ПОЈАСНУВАЊЕ
на тендерска документација

Реф. бр. LRCP-1/18-SG-30-NCB/1

„Адаптација на Офицерски Дом - Битола“

Со ова појаснување ве известуваме дека во тендерската документација за изведување на градежни работи за „Адаптација на Офицерски Дом - Битола“

сл. 1

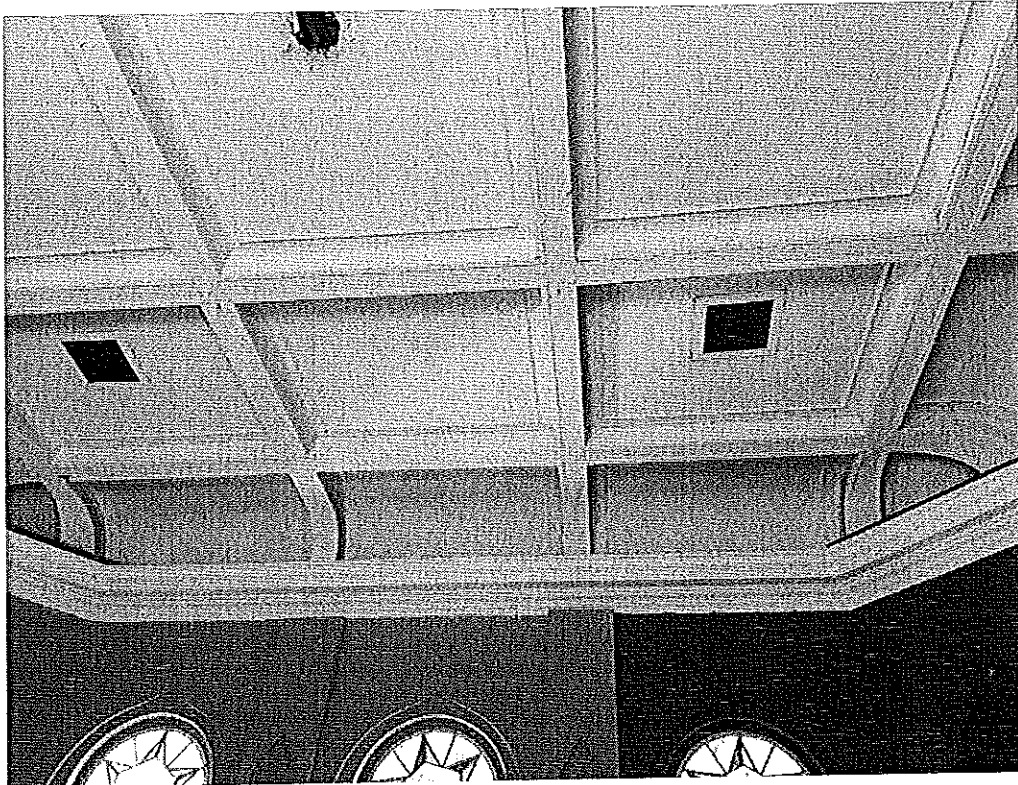
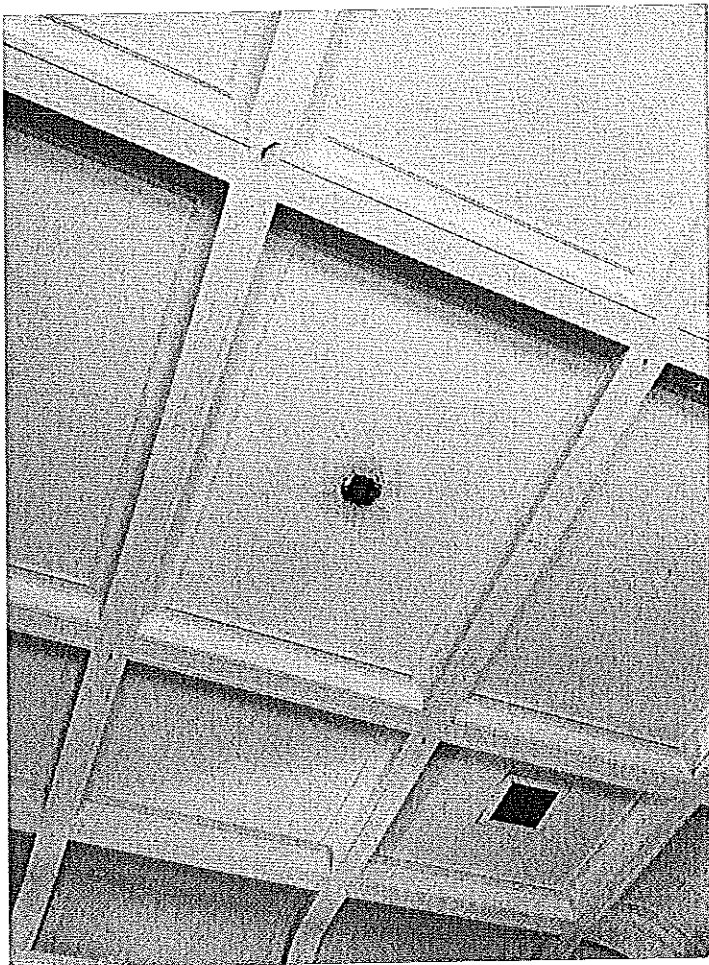
Проектантите не се во можност да дадат специфични барани пресеци и должини на дрвените лајсни и ги упатуваат економските оператори да ги користат сликите од увид на лице место како на пр.

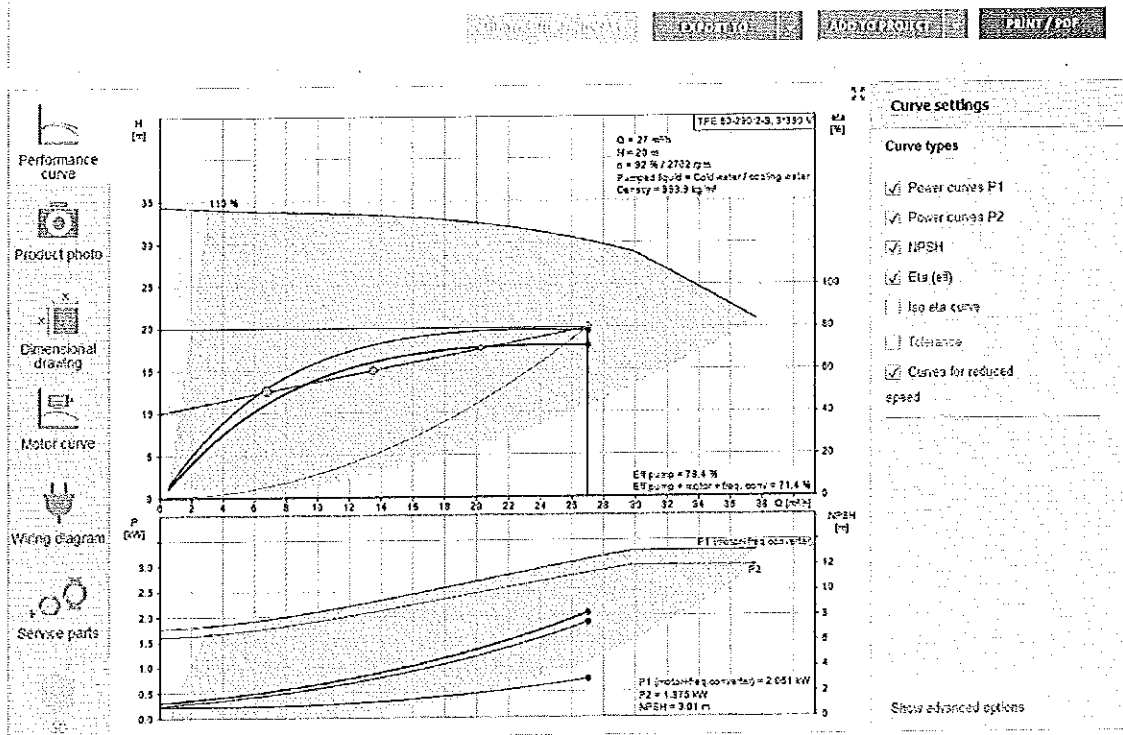
1. Прашање: Изборот на топлинската пумпа - Во проектот нема избор, а напор на пумпа од 20 м да не е некоја грешка? Вака поставена не може софтвер да одбере пумпа

Одговор: Избор на топлинска пумпа има во точка 3.5. Избрани се 2 топ. пумпи. Во однос на циркулационата пумпа 20м не е некаков проблем, во проектот не е ставен избор од производител затоа што беа забранети брендови, подолу избор од Grundfos (може да се избере во софтвер).
